Ravnstrup Landsbylaugs Protest mod Motorvej og Linjeføring Næstved - Rønnede.

### Forslag til billigere og bedre løsning

Mosen d. 24.02.2014

#### Motorvej Næstved Rønnede.

Bilag 1.

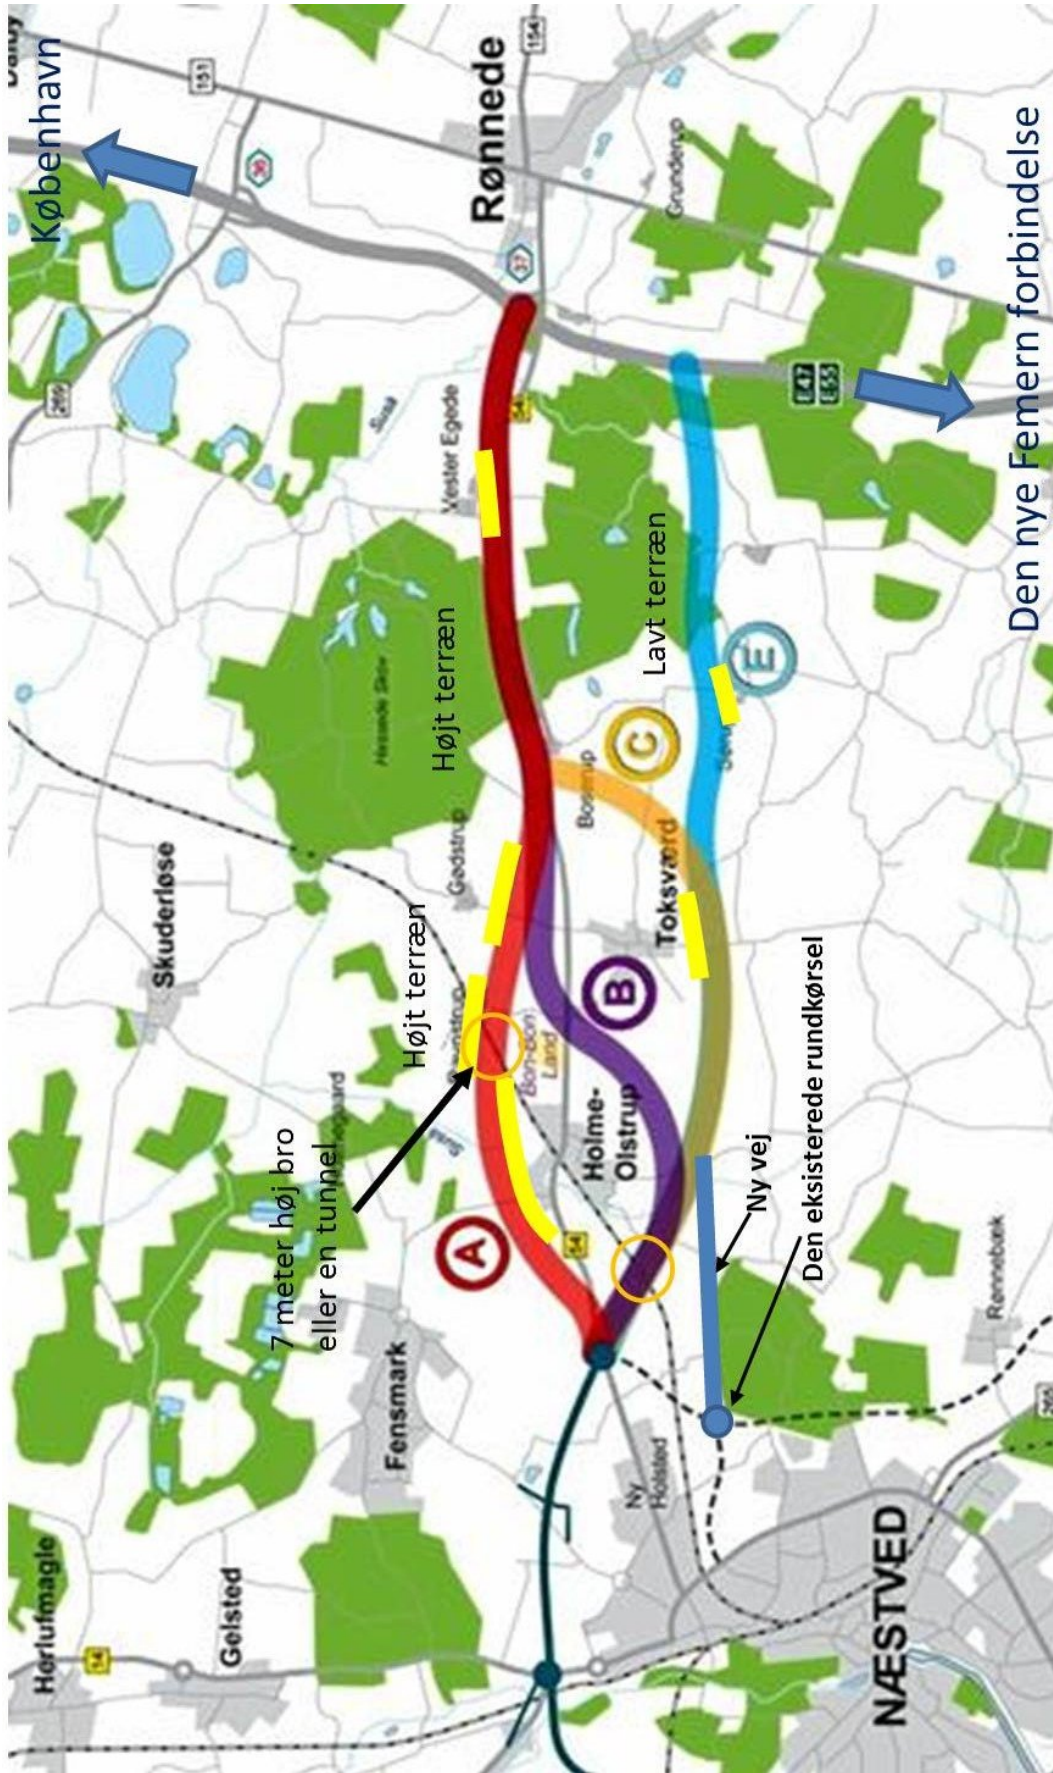
#### Vi, Ravnstrup Landsbylaug foreslår linjeføring "E" iflg. Bilag 1 :

1. Den Sydlige linjeføring ændret med stykket mrk. "Ny vej" stødende til den sydlige, eksisterende rundkørsel, (Stenlængegaardsvej – Østlig Fordelingsvej).

2. Det er en "billigere og bedre løsning" på linjeføring.
3. Der er en bro mindre at bygge over jernbanen.
4. Vejen støder til den eksisterende rundkørsel (første rundkørsel syd for Ny Holsted) ( Stenlængegaardsvej – Østlig Fordelingsvej)

5. Linjeføringen er tættere på ny Femernforbindelse.
6. Linjeføringen passerer færre støjfølsomme områder (tæt bebyggelse, natura 2000 områder).
7. Linjeføringen ligger lavere i terræn.

8. Linjeføringen kommer mere centralt på Næstved.
9. Linjeføringen får ingen gener for omfartsvejen nord eller syd om Næstved.
10. En nordgående forbindelse til Fensmark i rundkørsel Ny Holsted vil være uafhængig af, om det er "B", "C" eller "E" løsning.

11. Løsning "B", og "C" kan også afsluttes i den Sydlige Rundkørslen ( Stenlængegaardsvej – Østlig Fordelingsvej) syd for Ny Holsted.

Bilag 2. (Se signaturforklaring på kortet).

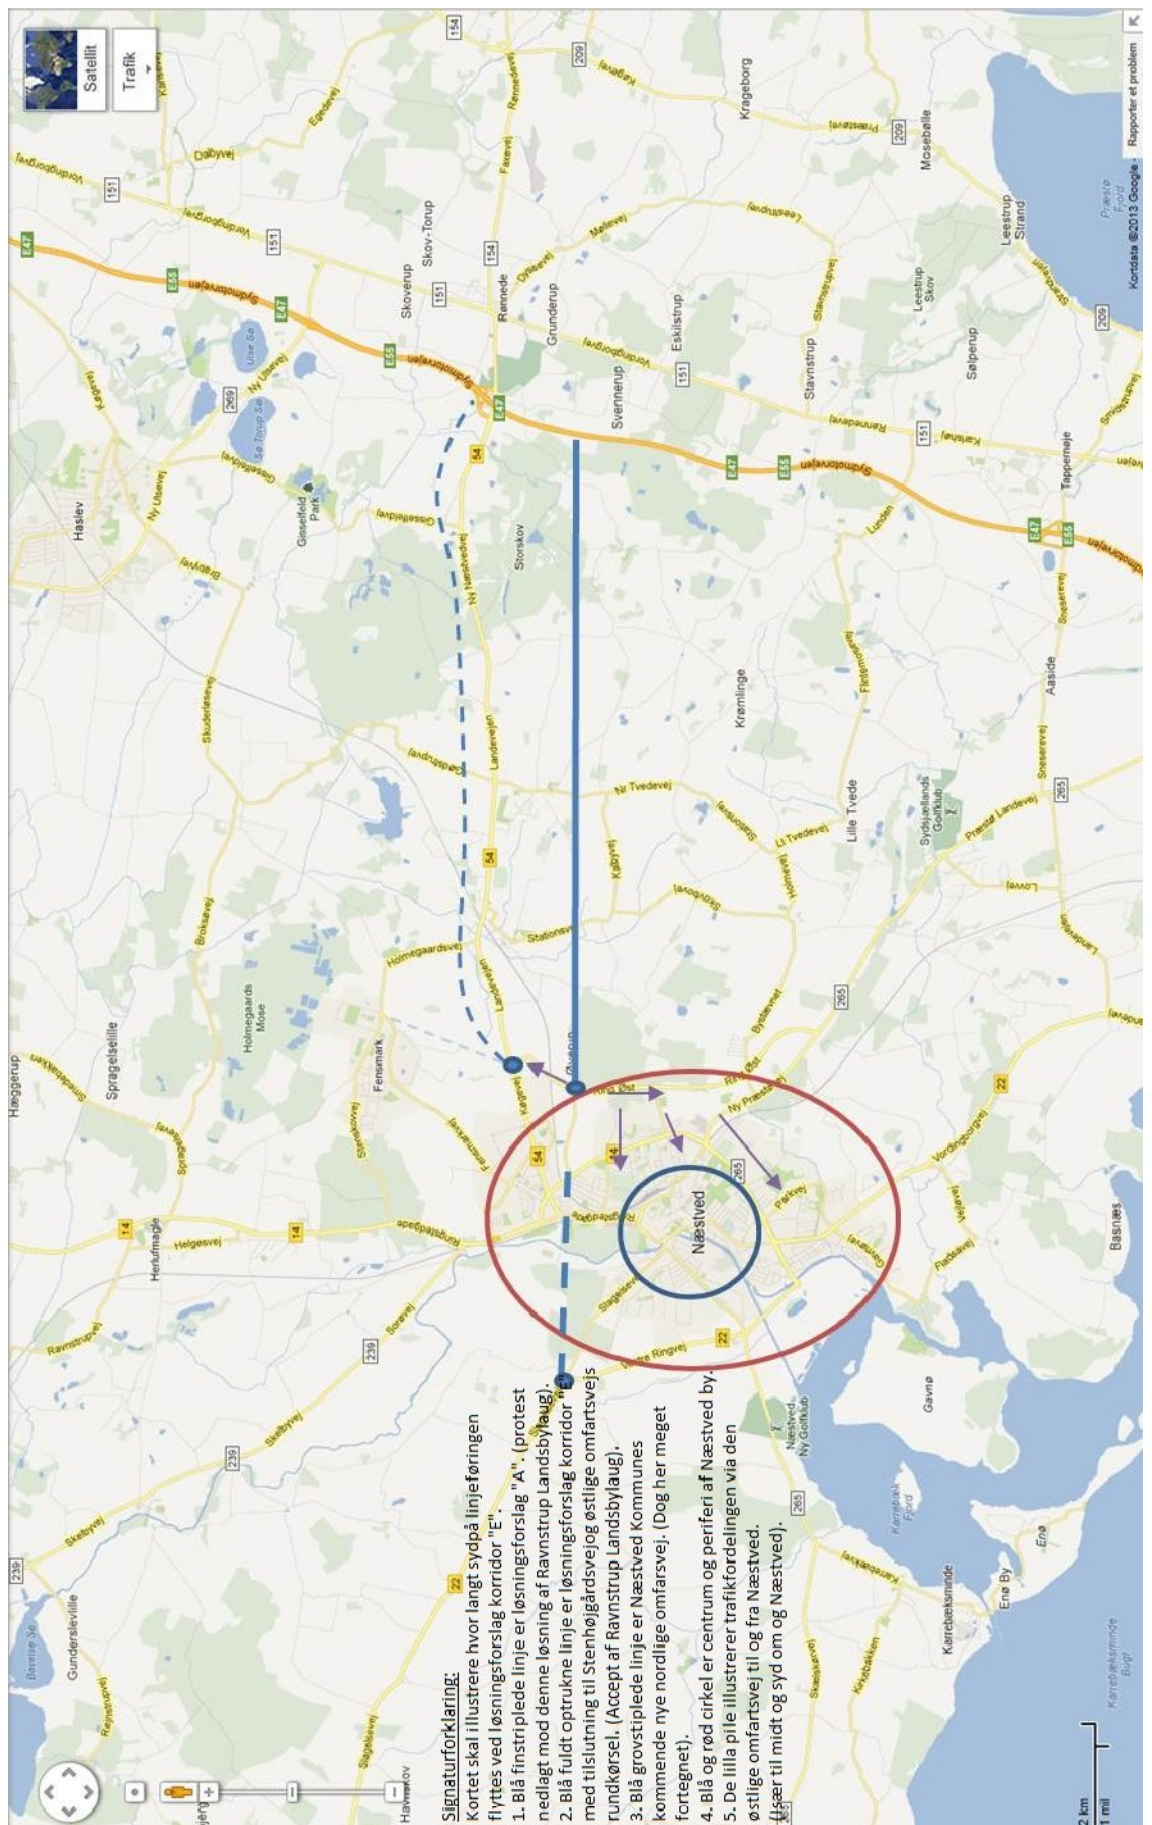
Forslag til billigere og bedre løsning
